**COMITATO TECNICO PROVINCIALE
PER LA VALUTAZIONE DI IMPATTO AMBIENTALE**

PARERE n. 4 del 27 giugno 2023

DENOMINAZIONE DEL PROGETTO: S.S. 51 "Variante di Longarone" nell'ambito delle opere funzionali alla sostenibilità dei Giochi olimpici e paralimpici invernali Milano Cortina 2026.

PROCEDIMENTO: Procedura di V.I.A./PNRR, ai sensi dell'art. 23 del D.Lgs. 152/2006, integrata con la valutazione di incidenza, di cui all'art. 5, del D.P.R. n. 357/1997 e Verifica del Piano di Utilizzo Terre, ex D.P.R. n. 120/2017, art. 9, di competenza del Ministero dell'Ambiente e della Sicurezza Energetica [ID: 9691].

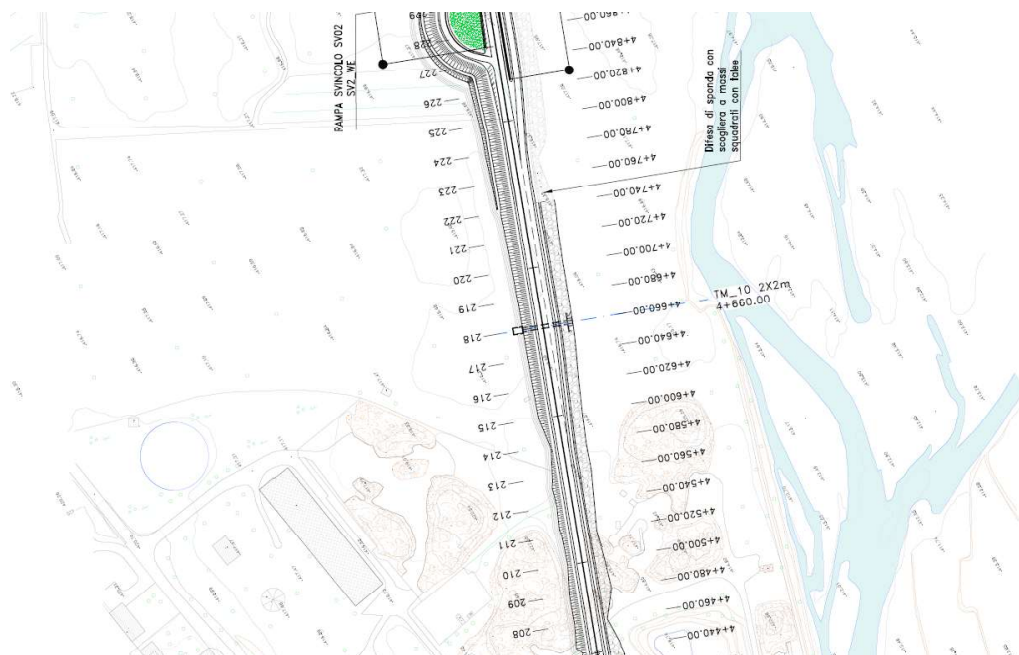
Non si rinviene nella documentazione l'Allegato alla presente Relazione approfondimento Rete Ecologica", richiesto dal parere provinciale n. 23772 del 22/09/2022, che deve quindi essere prodotto.

E' necessario implementare negli elaborati analisi relative alle comunità vegetali e faunistiche presenti nell'area interessata dal progetto e dai suoi impatti, come anche richiesto dal parere CSLP del 03/03/2023 punto 4.1 e 4.2 (non riferita esclusivamente al biotopo "Risorgive del Piave").

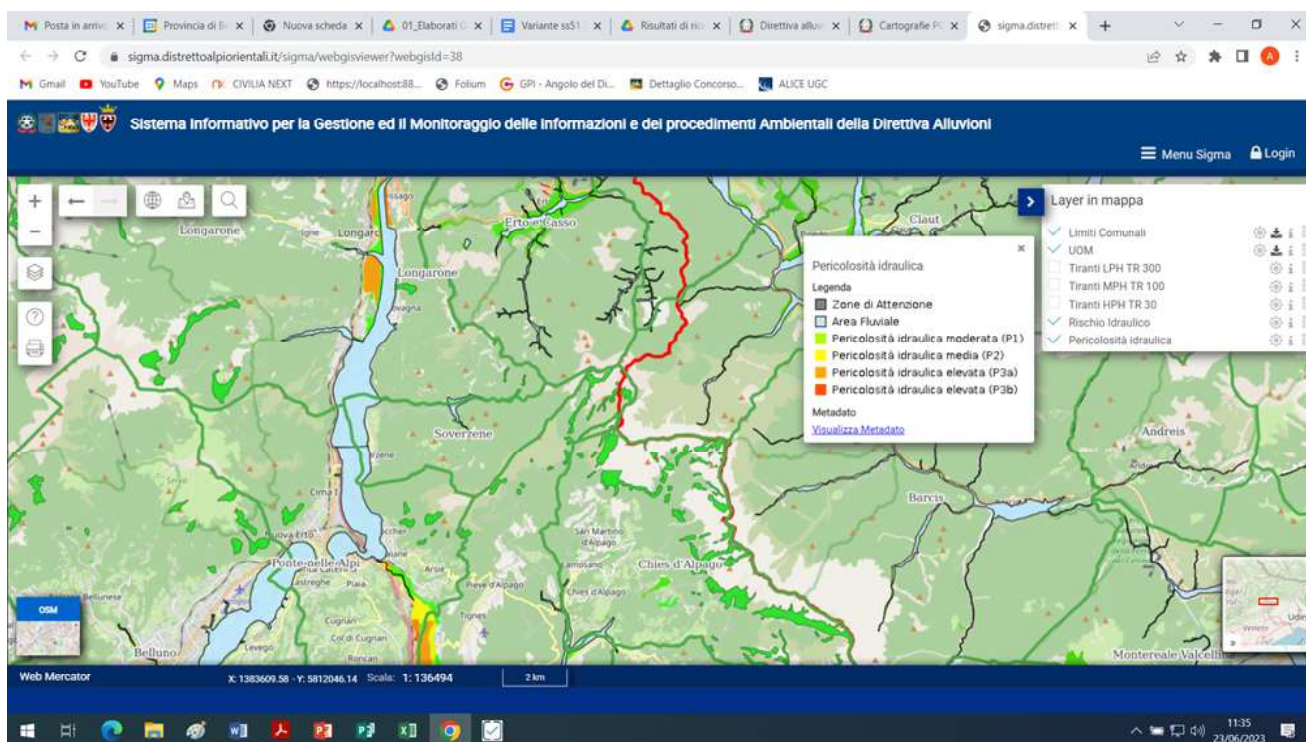
Si chiede inoltre di aggiornare i parametri di accettabilità dei rifiuti in discarica secondo il D.Lgs 121/2020, considerato che il riferimento al D.M. 27/09/2010 vale solamente per la lettera A della nota alla Tabella 5 dell'art. 6, e fino al 1 gennaio 2024.
